RESOLUCIÓN N° 03116 DE 2018  
( 26 DIC 2018 )

"POR LA CUAL SE OTORGA PERMISO DE OCUPACIÓN DE CAUCE DE LAS OBRAS DE ALCANTARILLADO Y BOX COULVERT (TRAMO I), DENTRO DEL PROYECTO DE MEJORAMIENTO Y CONSTRUCCIÓN DE LA PRIMERA ETAPA EN PAVIMENTO FLEXIBLE DE LA VÍA QUE DE MONGUÍ CONDUCE A VILLA MARTÍN, Y DEL PARAJE EL DIAMANTE QUE CONDUCE HASTA LAS COMUNIDADES DE PARAVER, MORENO, LEJANO ORIENTE Y PUNTA SIERRA EN EL CORREGIMIENTO DE MONGUI, JURISDICCIÓN DEL DISTRITO DE RIOHACHA – LA GUAJIRA Y SE DICTAN OTRAS DISPOSICIONES".

P3-N11 13 48.9 W72 48 36.1

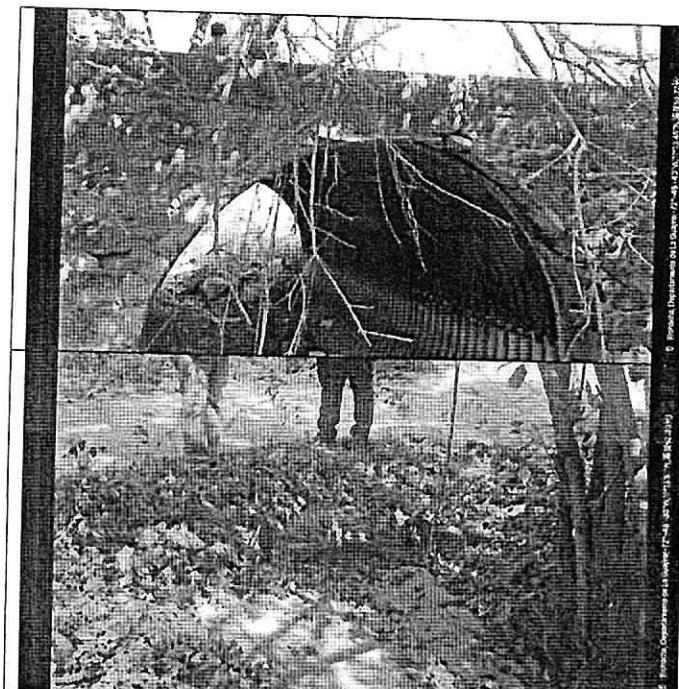
Los puntos a intervenir, en los diferentes tramos están señalados en el documento de acuerdo a su progresivas y absisados además de su georreferenciación presentan en su generalidad hidrológica cauces temporales (época invierno), con secciones definidas y obras en estado conservado con alta sedimentación con pendiente suave, alta vegetación ribereña en su descolores, además presentan un proceso de erosión progresivas que deben ser controladas.

- Al realizar las demoliciones, desmontes, excavación y reposición para la ubicación de las obras protección, se recomienda que se ejecute respetando las cotas hidráulicas naturales de sitio.
